Verslag huishoudelijke elektrische installatie op laagspanning en zeer lage spanning

Referentie: 010-20260611-04	Datum controle: 11/06/2026
Keurder: 010

Eigenaar: Petra De Wilde	EAN-code: Onbekend
Adres installatie: Lijsterstraat 1, 2340 - Beerse	Nummer teller(s): 1SAG3100173393
Distributienetbeheerder installatie: Fluvius	
Datum uitvoering installatie: <input checked="" type="checkbox"/> Vóór 01/10/1981 <input type="checkbox"/> Tussen 01/10/1981 en 01/06/2020 <input type="checkbox"/> Vanaf 01/06/2020	
Type: <input checked="" type="checkbox"/> Wooneenheid <input type="checkbox"/> Niet-huishoudelijk <input type="checkbox"/> PV <input type="checkbox"/> Batterij <input type="checkbox"/> Laadpaal

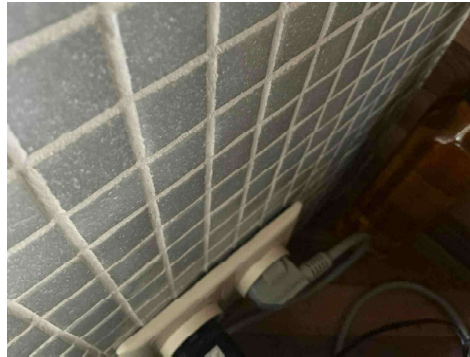
T09 - Bepaalde contactdozen en/of schakelaars zijn beschadigd (Boek 1: 1.4.1.3).
Opmerking: Oa gang 2 de , inkom achter berging,.....

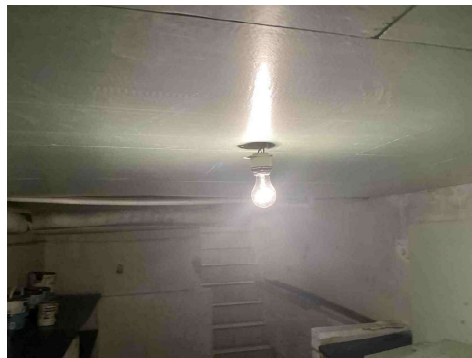
T09 - Bepaalde contactdozen en/of schakelaars zijn beschadigd (Boek 1: 1.4.1.3).
Opmerking: Oa gang 2 de , inkom achter berging,.....

T10 - Bepaalde contactdozen en/of schakelaars zijn niet degelijk bevestigd (Boek 1: 1.4.1.3).
Opmerking: Oa living, keuken ,eetplaats,....

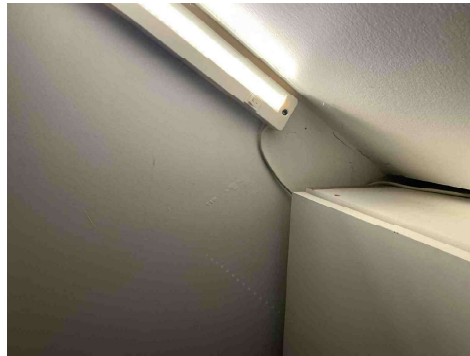
T23 - Het elektrisch materiaal is beschadigd. (Boek 1: 1.4.1.3).
Opmerking: Oa verlichting kelder

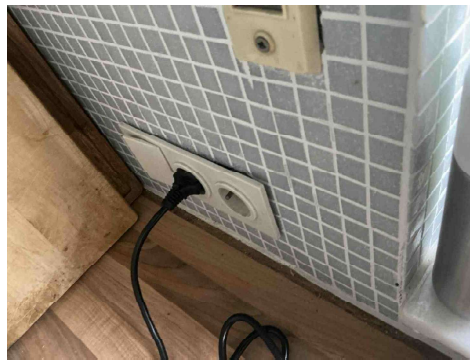
C27 - Het gebruik van geleiders van het type VTLmB (côte-à-côte) is niet toegestaan (Boek 1: 1.4.2.1).
Opmerking: Oa badkamer en 2 de verdiep

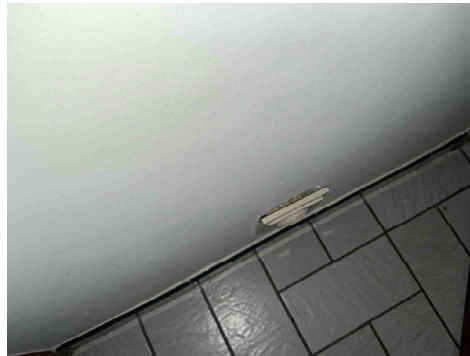
T10 - Bepaalde contactdozen en/of schakelaars zijn niet degelijk bevestigd (Boek 1: 1.4.1.3).
Opmerking: Oa living, keuken ,eetplaats,....

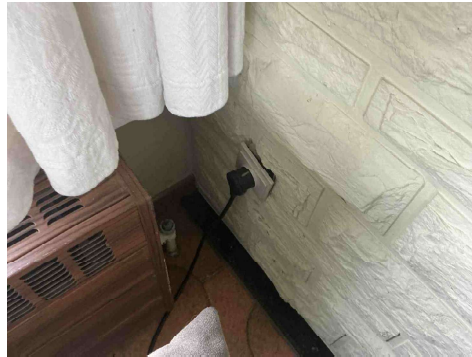
T10 - Bepaalde contactdozen en/of schakelaars zijn niet degelijk bevestigd (Boek 1: 1.4.1.3).
Opmerking: Oa living, keuken ,eetplaats,....

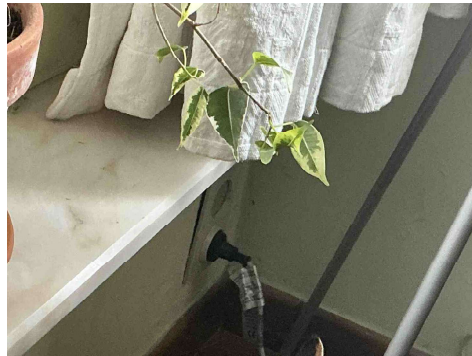
T10 - Bepaalde contactdozen en/of schakelaars zijn niet degelijk bevestigd (Boek 1: 1.4.1.3).
Opmerking: Oa living, keuken ,eetplaats,....

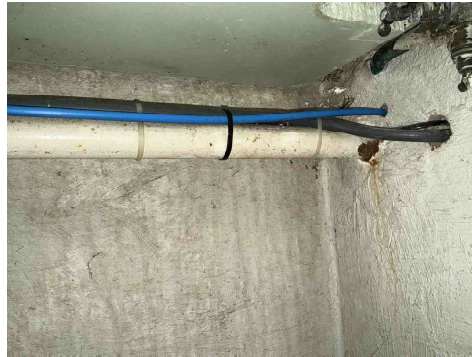
B17 - De voedingsspanning is niet op elk bord vermeld (Boek 1: 3.1.3.3).
Opmerking: Oa bord 1,2,3,.....

B18 - Het volgnummer is niet op elk bord vermeld (Boek 1: 3.1.3.3).
Opmerking: Oa bord 1,2,3,.....

B06 - Het elektrisch verdeelbord heeft niet de minimale beschermingsgraad IPXX-B in een gewone ruimte (Boek 1: 4.2.2.3).
Opmerking: Oa bord 2,3

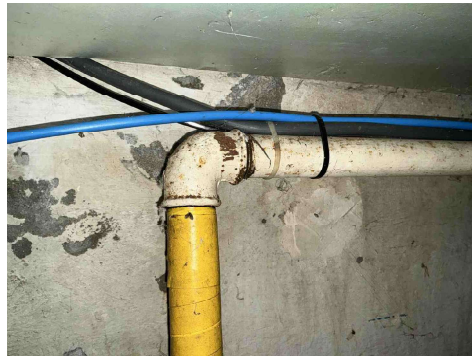
C24 - De afstand tussen de elektrische leiding(en) en niet elektrische leiding(en) is onvoldoende (Boek 1: 5.2.8).
Opmerking: Oa kelder

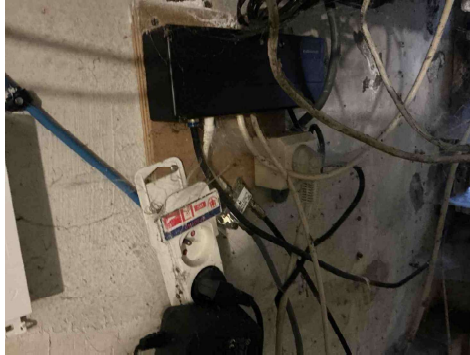
C24 - De afstand tussen de elektrische leiding(en) en niet elektrische leiding(en) is onvoldoende (Boek 1: 5.2.8).
Opmerking: Oa kelder

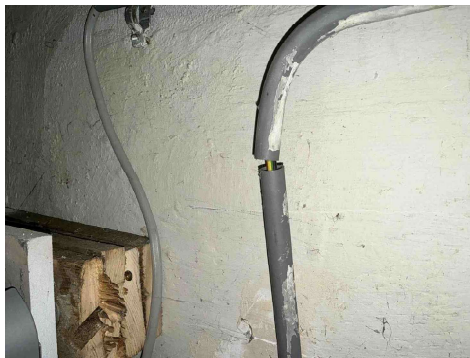
T13 - Opbouwcontactdozen en/of -schakelaars zonder achterplaatje mogen niet rechtstreeks op een brandbare ondergrond bevestigd worden (Boek 1: 4.3.3.5).

Opmerking: Oa kelder
